Berlin, den 21.06.2012

Betr.: Öffentliche Auslegung - Bebauungsplan VI-140h VE „Flottwellstraße Mitte“

hier: Stellungnahme der BLN, des BUND (LV Berlin), des NABU (LV Berlin), der Baumschutzgemeinschaft Berlin, der GRÜNEN LIGA Berlin, der Schutzgemeinschaft Deutscher Wald (LV Berlin), des Naturschutzzentrums Ökowerk Berlin, der NaturFreunde (LV Berlin) und der übrigen BLN-Mitgliedsverbände

Blatt zur FNP-Änderung, Stand 15. 1. 1998

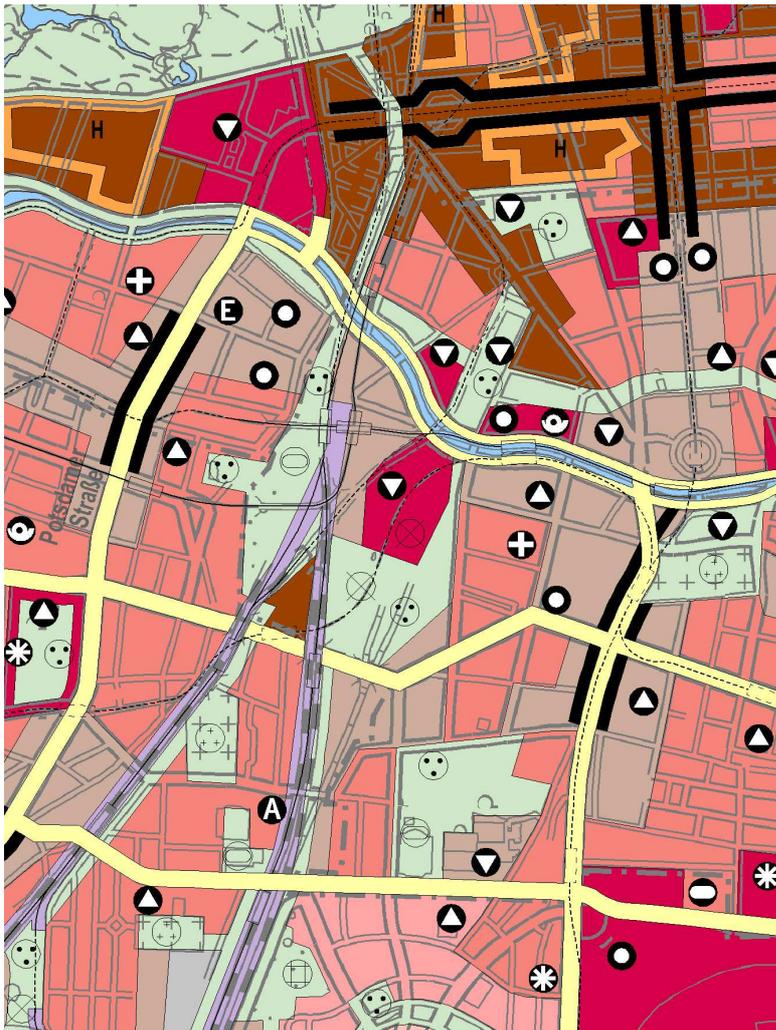
Auf Grundlage dieses Gutachtens wurde 1998 die Flächennutzungsplanänderung für das Gleisdreieck durchgeführt. Im Textteil zu dieser Planänderung wurden die neu zu schaffenden

Bauflächen unter der Überschrift „Ziele und Erläuterungen“ erwähnt und zwar folgende Flächen: rund um den U-Bahnhof, Gleisdreieck, die Bebauungen nördliche der Yorckstraße (Yorckdreieck, Möckernkiez), die Flächen für das Museum als Gemeinbedarf. Nicht erwähnt wird im Text eine neue Baufläche an der Flottwellstraße.

Darstellung im FNP 2012 (SenStadtUm)

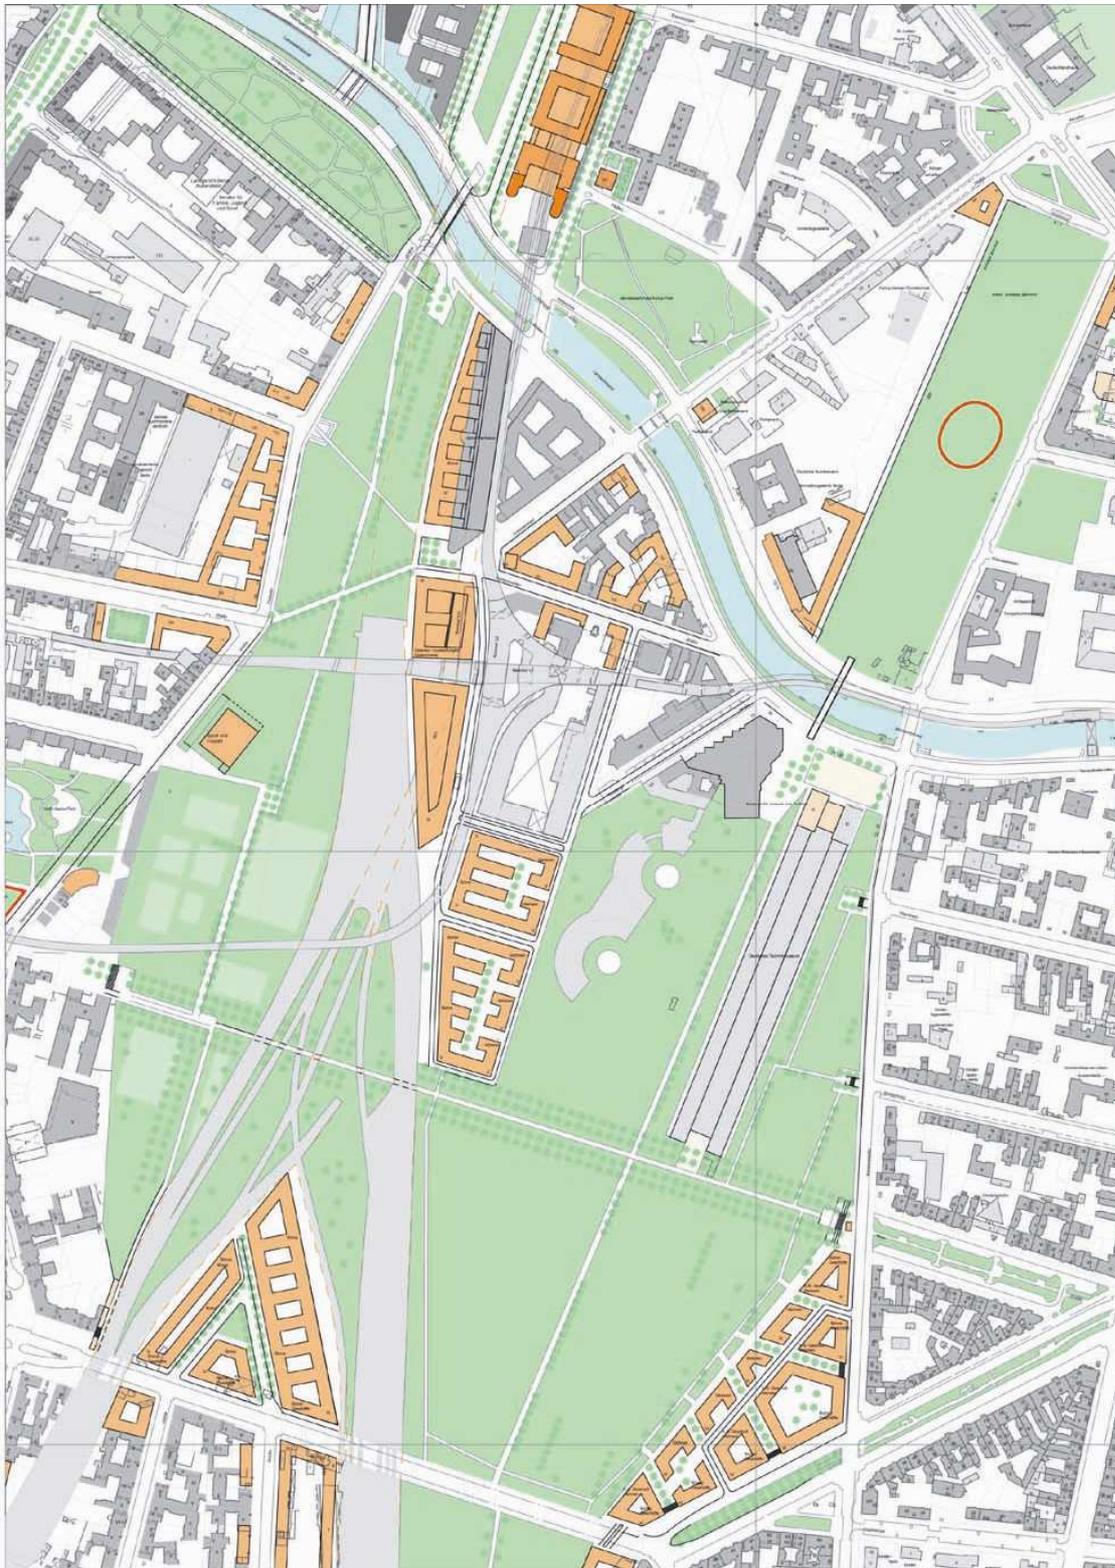
Aufgrund dieser Detailunschärfe ist Ihre Interpretation des FNP falsch, im FNP sei für den Geltungsbereich M2 bzw. W ausgewiesen. Der FNP weist im Gegenteil das ganze Gebiet als

Grünfläche aus. Die genannte Unschärfe ist rein kartografisch bedingt: die Grenze Baufläche Grünfläche mag im Verhältnis zur Straße ungenau gezeichnet sein, nimmt man aber nicht die Straßenkante sondern die eingetragene Bezirksgrenze als Bezugspunkt, so ergibt sich eindeutig, dass hier auf Kreuzberger Seite keine Baufläche dargestellt ist.

Abb. 7: Umweltverträglichkeitsuntersuchung zum Bebauungsplan Potsdamer/Leipziger Platz

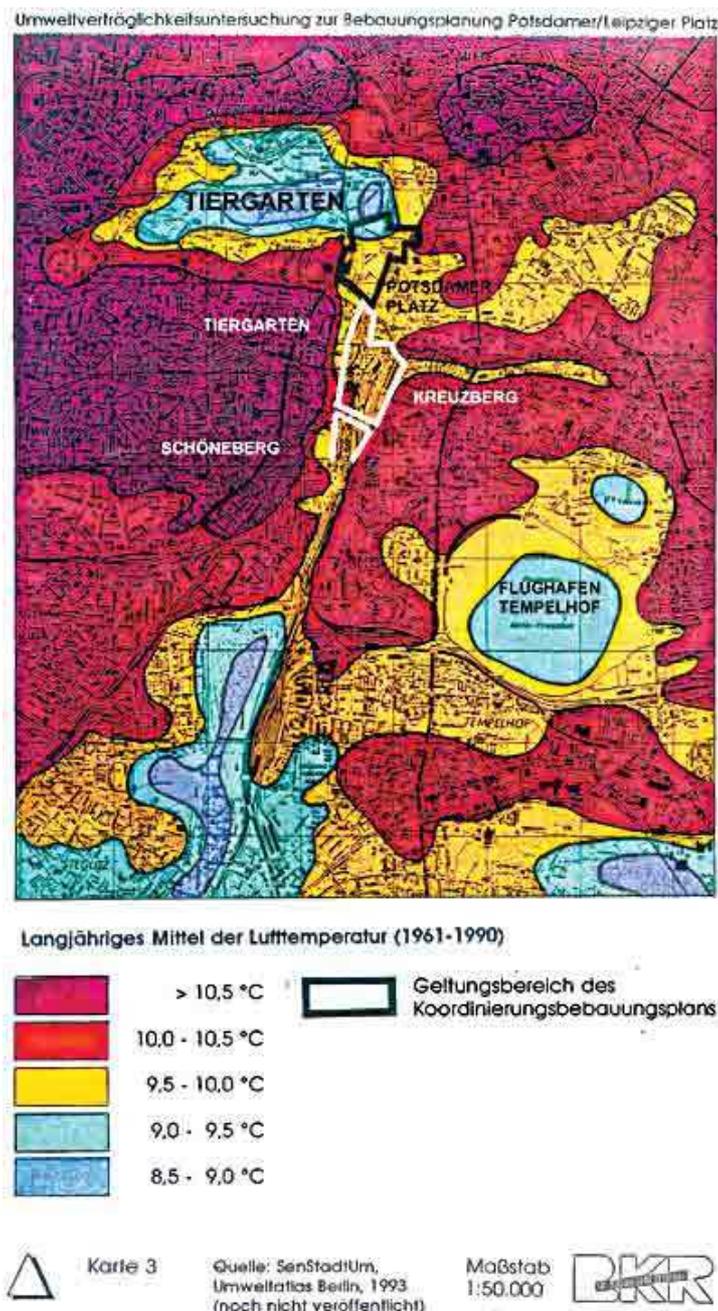
Die Abbildung stammt aus der Umweltverträglichkeitsuntersuchung zum Koordinierungsbebauungsplan Potsdamer/Leipziger Platz von 1993. Die Farben visualisieren Jahresmitteltemperaturen. Deutlich wird die wichtige klimatische Funktion der ehemaligen Bahnflächen, die sich vom Potsdamer Platz bis zum südlichen Stadtrand erstrecken. Die geplante Baufläche des B-Plans VI-140h VE liegt innerhalb dieser Frischluftschneise und wird dort zu einer erheblichen Abnahme der autochthonen Windgeschwindigkeiten führen, zu einer Abnahme des Kaltluftvolumenstroms sowie zu einer Erhöhung des Temperaturniveaus. Daraus ergeben sich nicht nur negative Veränderungen für die unmittelbare Nachbarschaft, wie sie im Gutachten zum B-Plan VI 140 h deutlich beschrieben werden. Darüber hinaus sind negative Folgen – wie
